43F-03-002

## 不具合連絡書

503420-0099

0.3FPC CONN. BACK FLIP ODD TERMINAL

略図(必要な場合のみ)

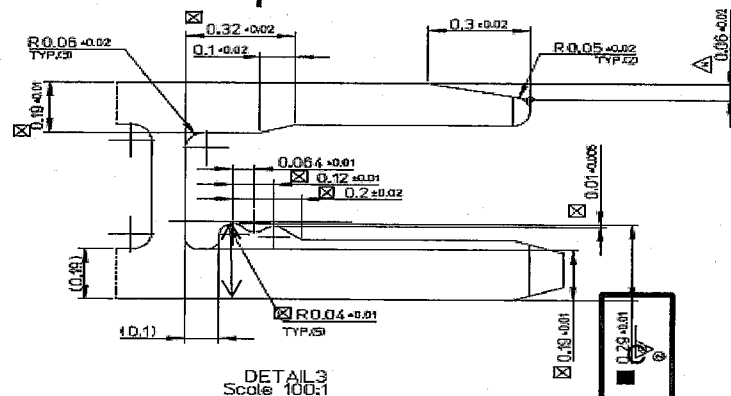
・寸法不具合

突起幅規格:0.29±0.01に対し  
下限値規格外

品質異常改善通知書発行

回答期限: 3月15日迄
